製品の孔あけについて

手摺 穴位置

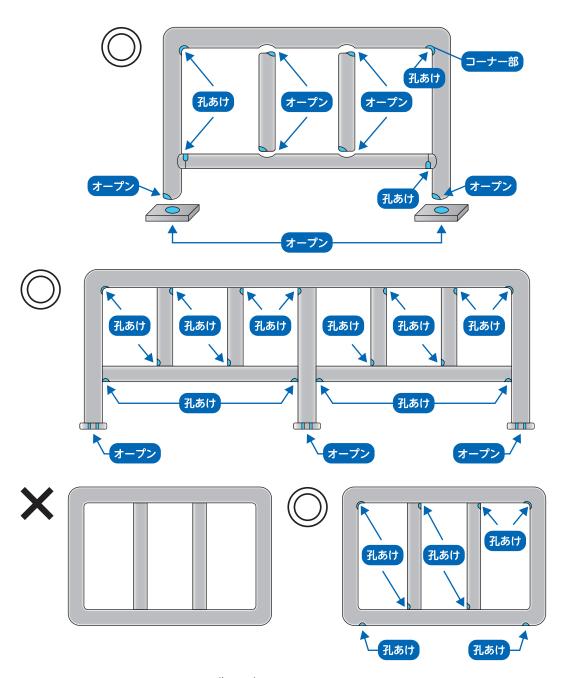
- ■手摺はコーナー部に必ず穴が必要となります。 貫通ではなく下向きに穴があれば問題ありません。
- ■格子、支柱など接続部分が貫通していれば問題ありませんが、貫通していない場合、支柱の両端に貫通穴をあけてください。
- ■パイプ内に密閉空間があると沈まず、めっき処理ができませんのでご注意 ください。
